Boxtel	: 7 mei 2021	behandeld door	: Hermine Verheul
ons kenmerk	: Z64769/U134224	doorkiesnummer	: (0411) 618 618
uw kenmerk	: Email 1 april 2021	e-mailadres	: HVerheul@dommel.nl
onderwerp	: Reactie concept bestemmingsplan Kromstraat – Luikerweg (Luikerweg 100) te Valkenswaard	bijlagen	: -
		verzonden	: 7 mei 2021

Op 1 april 2021 stuurde u ons een e-mail waarin u vraagt, in het kader van het vooroverleg, het concept bestemmingsplan Kromstraat – Luikerweg (Luikerweg 100) te Valkenswaard te bekijken. Dit plan voorziet in het realiseren van 11 nieuwbouw woningen. Het plangebied is circa 19.499 m². Hierbij geef ik mijn reactie op dit plan.

Bijlage 1: Reservering waterbergingsgebied en normloos gebied

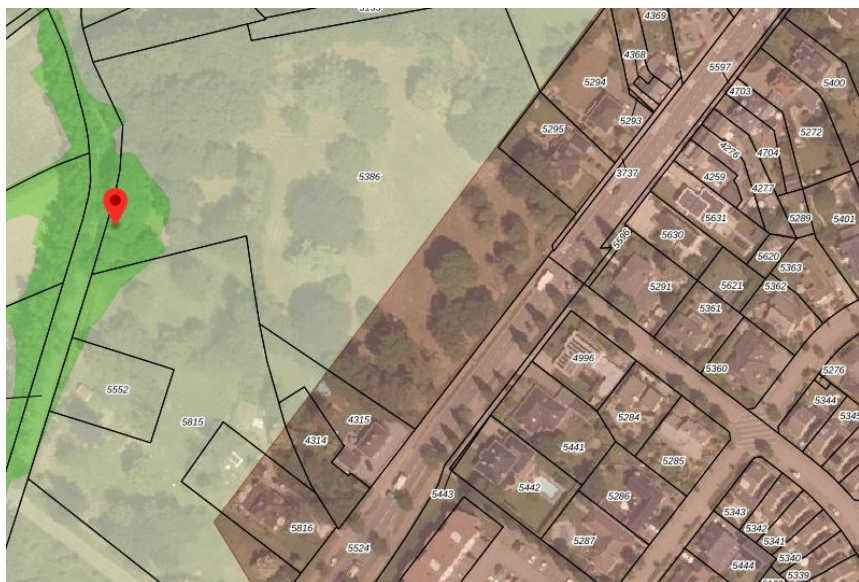
1. Een stukje plangebied dat wordt bestemd als 'Groen' ligt volgens de Interim Omgevingsverordening (IOV) in reservering waterbergingsgebied, zie bijlage 1 maar ook afbeelding 3.6 van de toelichting. Bij het waterschap is ook nog een stukje aangemerkt als regionale waterbergingsgebied en inunderend gebied. Overeenkomstig de IOV is het reservering waterbergingsgebied normloos gebied. Nu het de bestemming 'groen' gaat krijgen en de waterbergingsvoorziening in het centrale deel wordt geprojecteerd denk ik dat dit geen probleem gaat vormen voor dit plan. Intern zet ik deze vraag nog uit bij hydrologie voor verder onderzoek. Voor de volledigheid zou het beter zijn als het reservering waterbergingsgebied ook op de verbeelding zou komen.

3. Zoals benoemd bij punt 1 graag 'Reservering waterberging' opnemen en borgen in de regels.

Kaart 8: Instructieregels voor waterschappen: watersystemen, -veiligheid en -berging

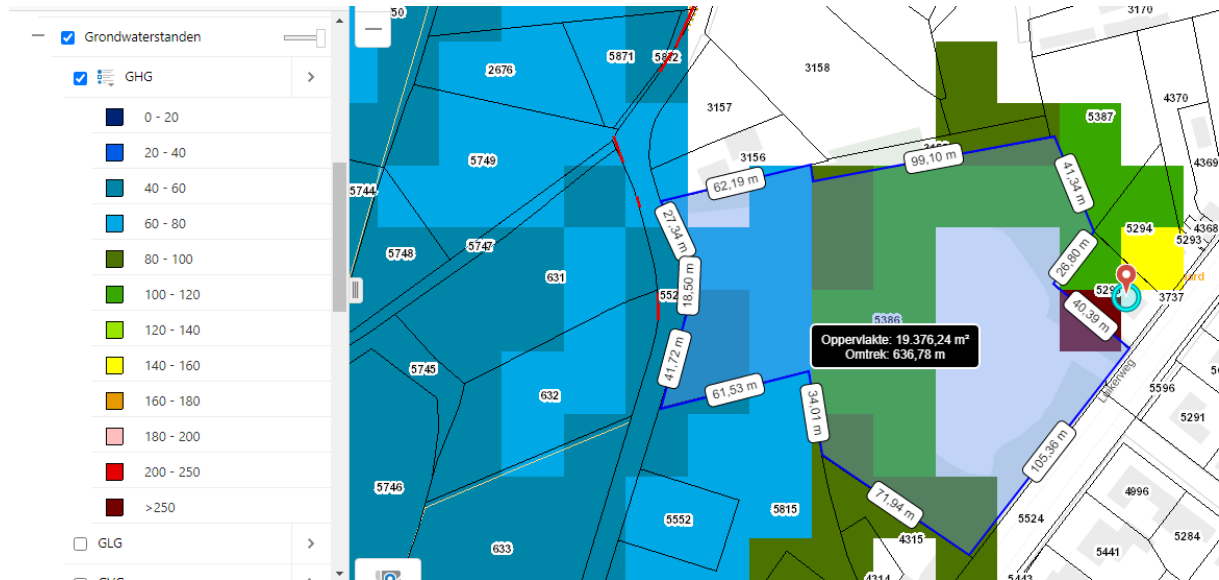
4. Graag in de toelichting vernoemen dat het bekend is dat het reservering waterbergingsgebied normloos gebied is en de uitleg daarover opnemen. Onderstaande tekst zou daarvoor gebruikt kunnen worden.
Het stuk plangebied dat ligt in waterbergingsgebied (reservering en regionale waterberging) is "Normvrij Gebied". Op grond van de Interim Omgevingsverordening van de provincie Noord-Brabant (artikel 4.6) betekent dat er geen verplichting voor het waterschap is om een genormeerd beschermingsniveau te bieden. In deze gebieden zal het waterschap in beginsel geen aanvullende maatregelen nemen om wateroverlast weg te nemen.

Bijlage 2: Gemiddelde hoogste grondwaterstand

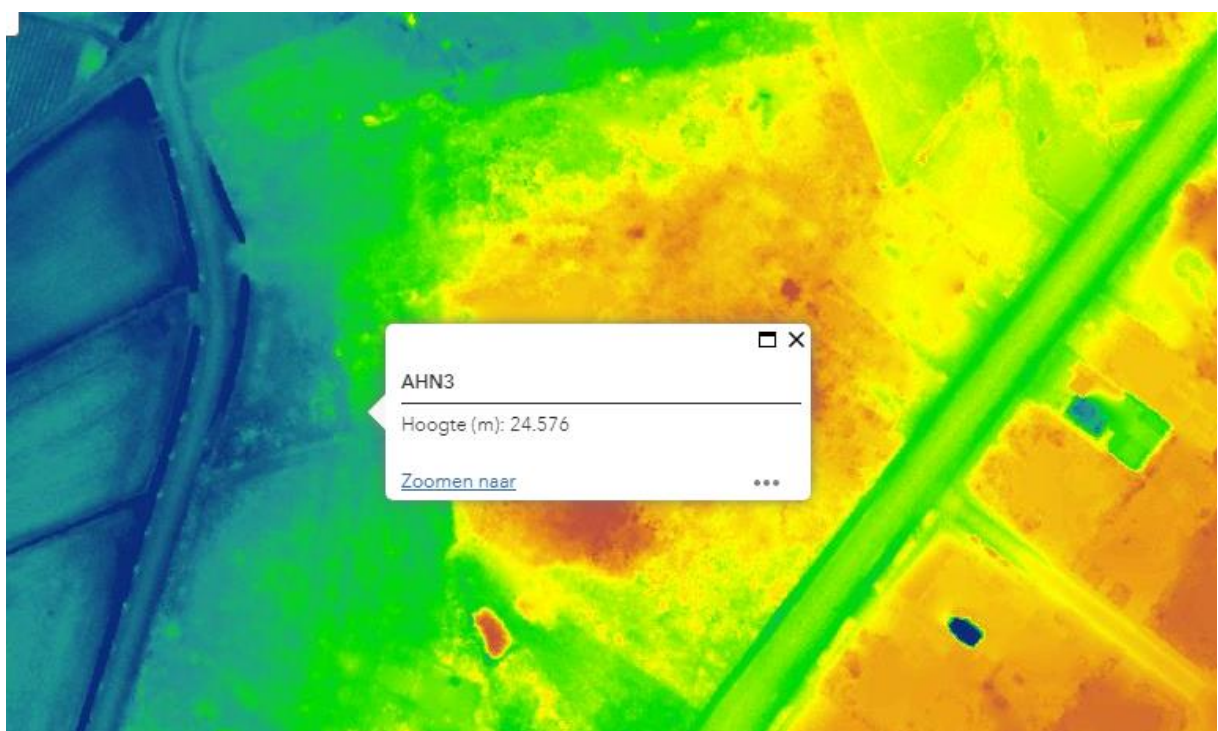
6. Ik vermoed dat een gemiddelde hoogste grondwaterstand (GHG) van circa 23,5 m+NAP redelijk realistisch kan zijn (bijlage 2).
Het laagste deel van het plangebied ligt op circa 24,0 m+NAP (bijlage 3).
Het meest westelijk gelegen geplande nieuwbouw huis ligt op circa 24,5 m+NAP.
Het midden van het plangebied ligt duidelijk hoger op circa 25.4 m+NAP dus de grondwaterstand zal ook wel opbollen. Graag een kaart van de ingeschatte GHG opnemen en rekening houden met voldoende ontwateringsdiepte.

Bijlage 3: Algemene hoogtekaart van Nederland (AHN)

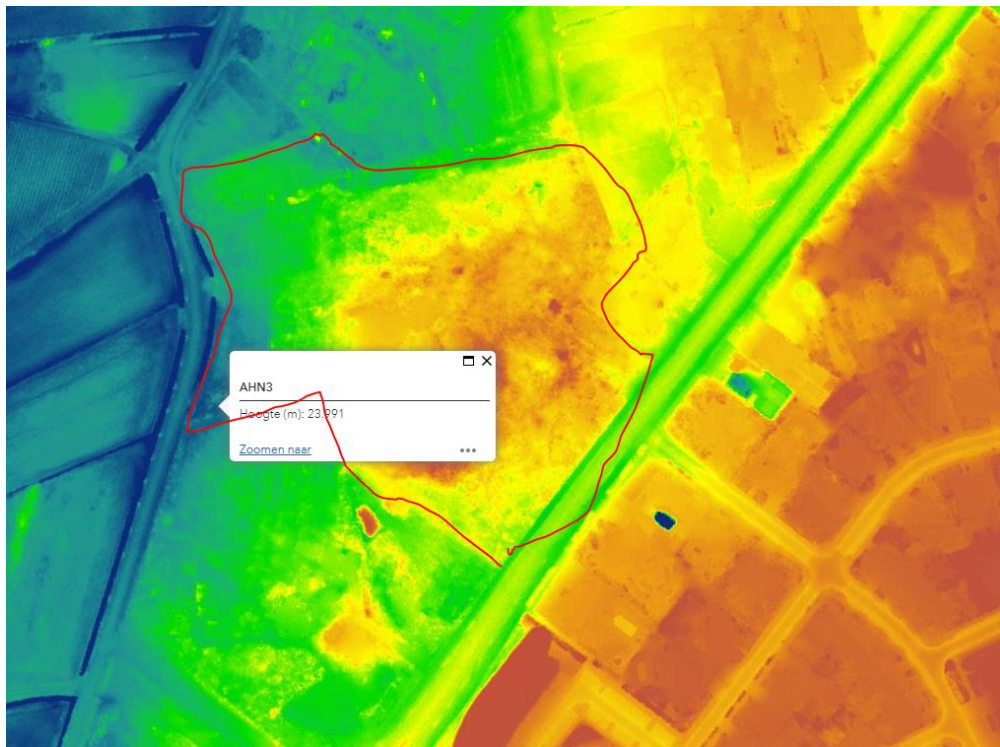
7. Graag een hoogtekaart opnemen in de toelichting en verder verduidelijken wat te doen met eventueel ophogen van het plangebied. Voornamelijk de toekomstige meest westelijke woning heeft extra aandacht nodig. Zoals al staat in de tekst zal de nieuwbouw aansluiten bij de omgeving zodat er geen wateroverlast ontstaat. Het lager gelegen gebied leent zich niet zo goed voor ophoging gezien de monumentale bomen en als reservering waterbergingsgebied (omdat er dan minder ruimte voor water ontstaat).
